Shearwater Teric Versionshinweise zur Firmware

VERSION 19 26.07.2021

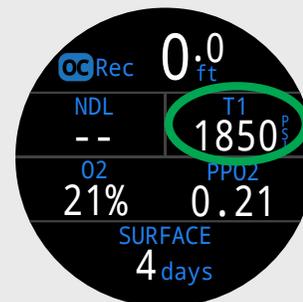
Im OC Rec-Standardlayout kann die ZzOF-Position (oben rechts) durch eine alternative Anzeige ersetzt werden.
